无锡地铁集团有限公司

锡地铁函〔2021〕103号

关于震泽路与贡湖大道交叉口西南侧地块 出让地铁保护意见的函

震泽路与贡湖大道交叉口西南侧地块选址与轨道交通关系图

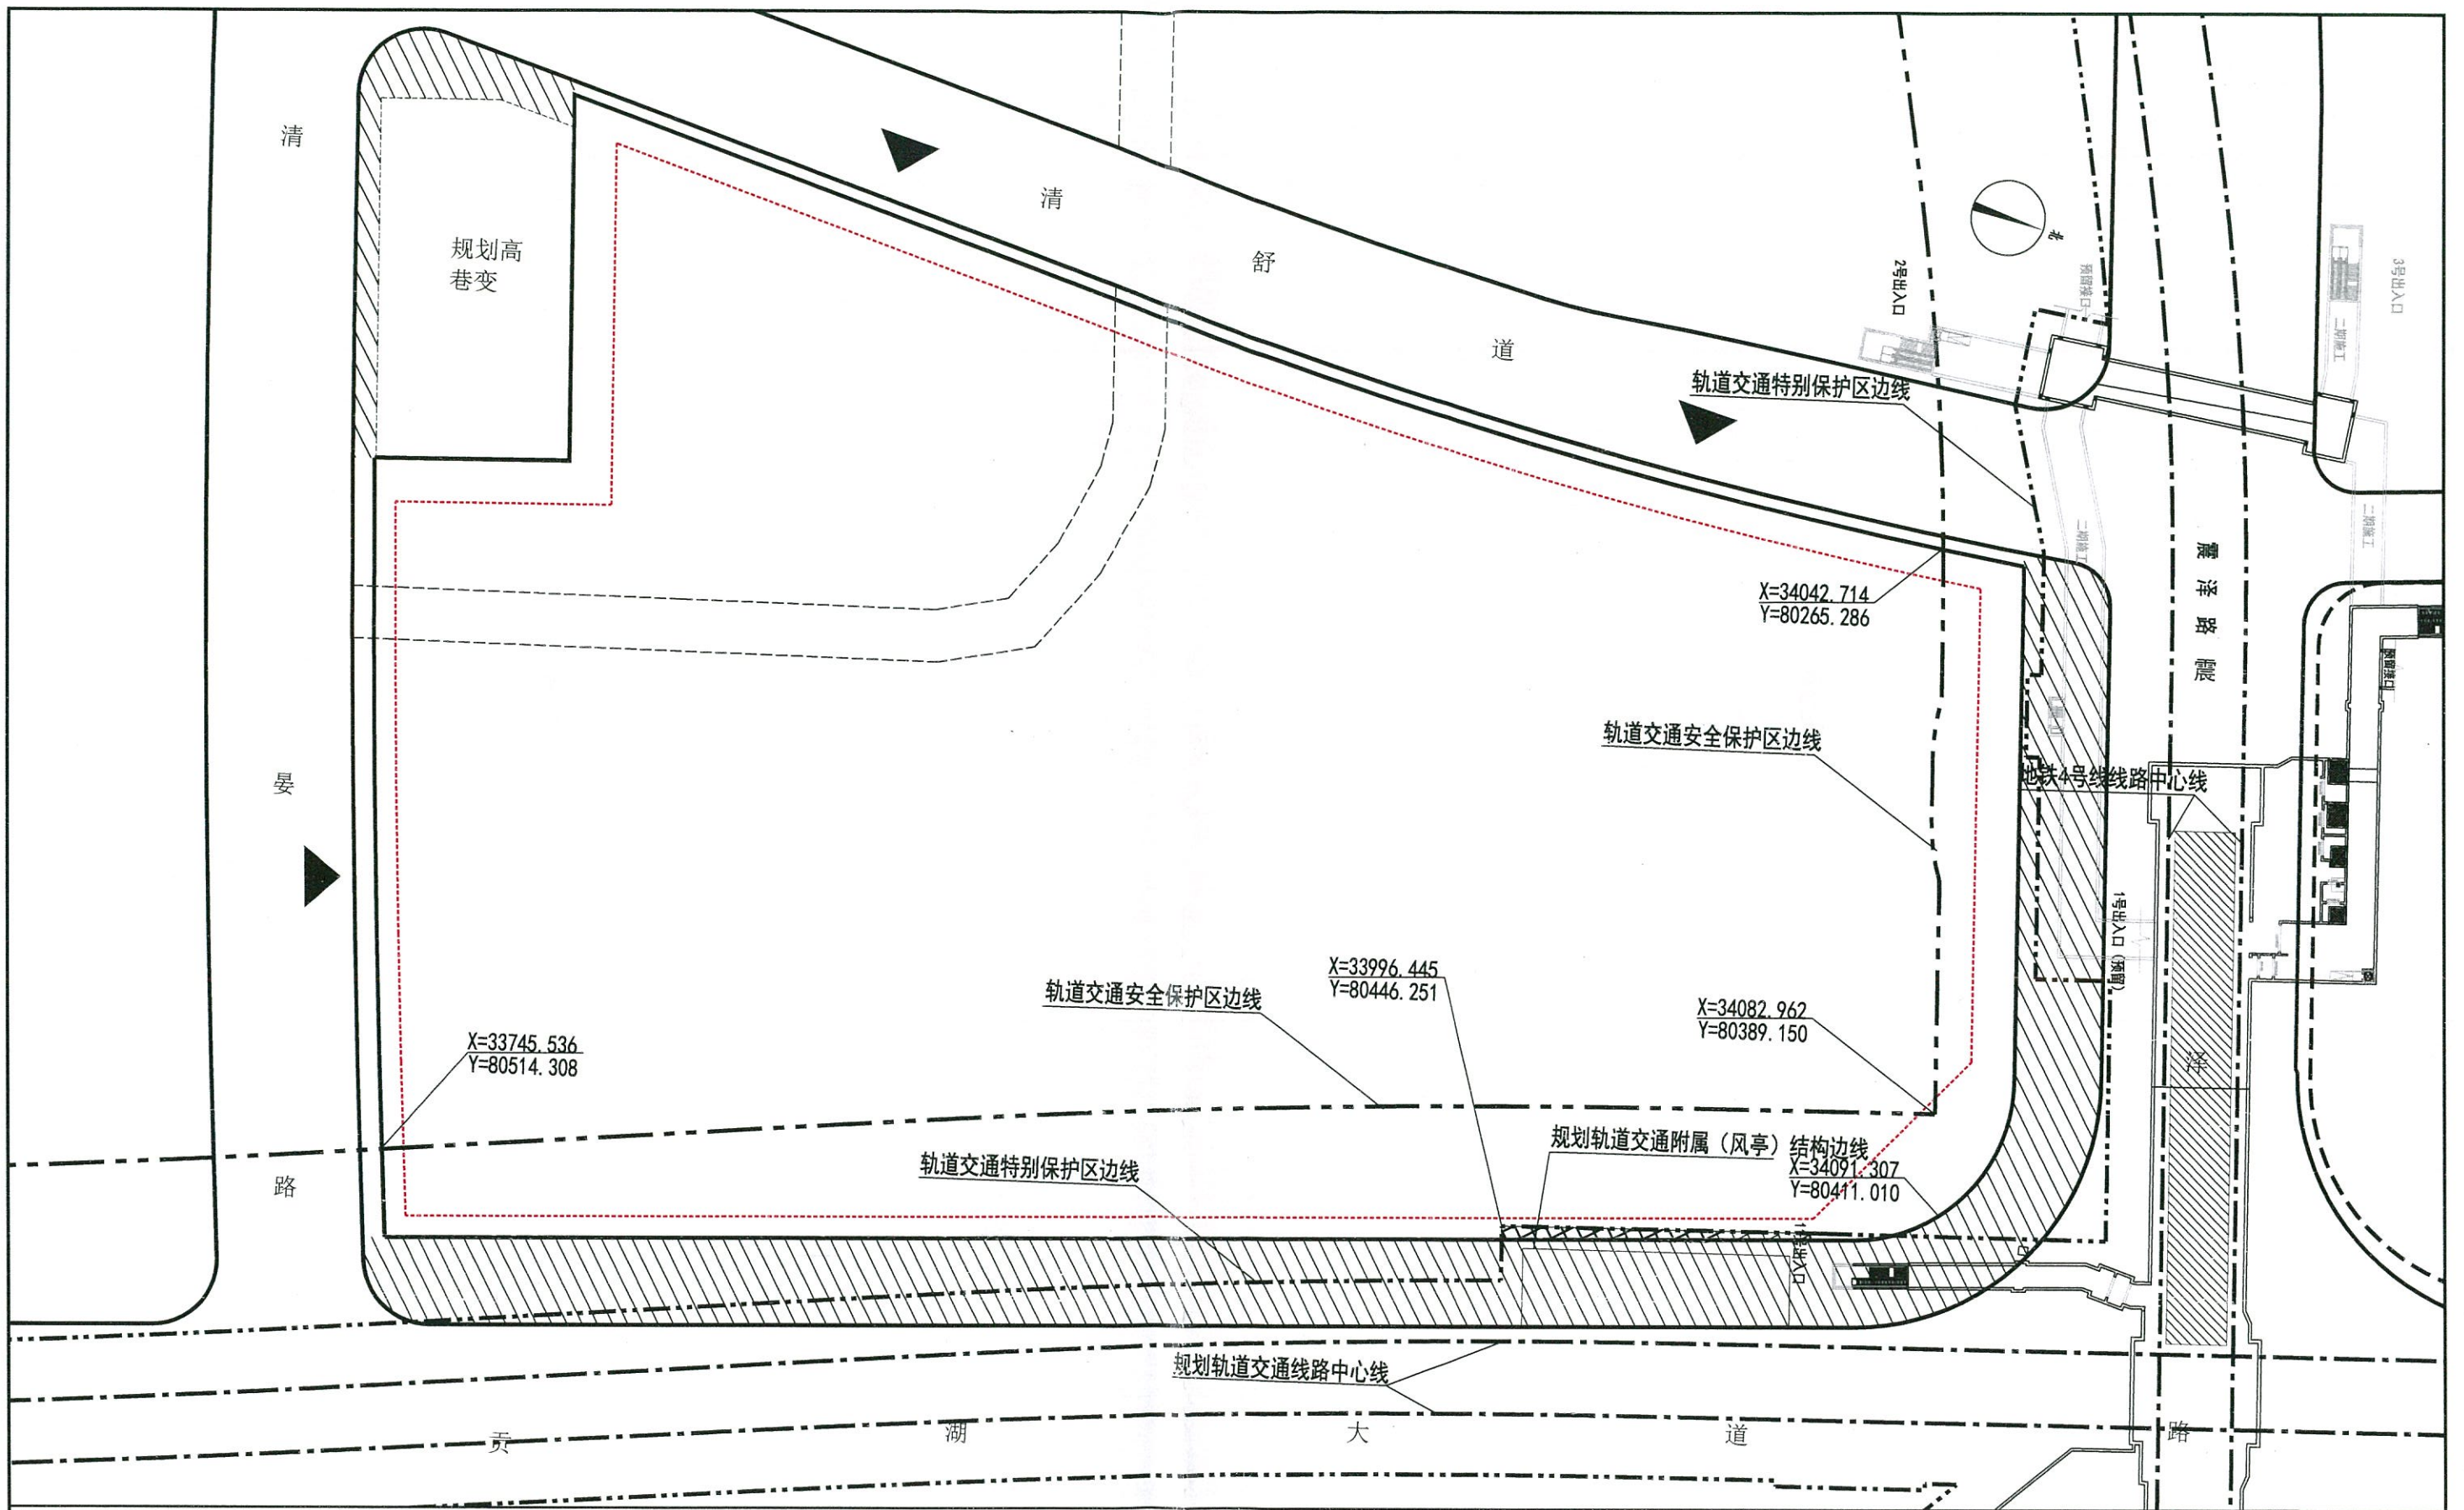
震泽路与贡湖大道交叉口西南侧地块（以下简称该地块）位于规划轨道线路的安全保护区及特别保护区内。该地块可建设用地范围线内涉及地铁特别保护区的，我公司已在附图中采用网格进行标识。

根据《无锡市轨道交通条例》关于安全保护区的管理规定，地块开发建设单位应当事先书面征求地铁集团的意见；地块内实施方案与地铁设施之间应满足结构安全退距、消防、环评等技术要求；在特别保护区内除《无锡市轨道交通条例》第二十六条规定允许的建设活动外，不得进行其他建设活动；地块开发

建设单位应当分析、论证施工活动对轨道交通设施的影响，制定轨道交通设施安全保护区方案，并经地铁集团同意后，按照方案进行施工。

- 1、本图尺寸、标高均以米计。
- 2、本图坐标采用无锡市城市坐标系统，标高采用1985国家基准高程系统。
- 3、本地块北侧邻近地铁4号线，东侧邻近规划S1市内主线，在地铁特别保护区范围内除《无锡市轨道交通条例》第二十六条规定允许的建设活动外，不得进行其他建设活动。
- 4、地块内实施方案与地铁设施之间应满足结构安全退距，消防、环评等技术要求。
- 5、若规范调整，按最新版的规范执行。
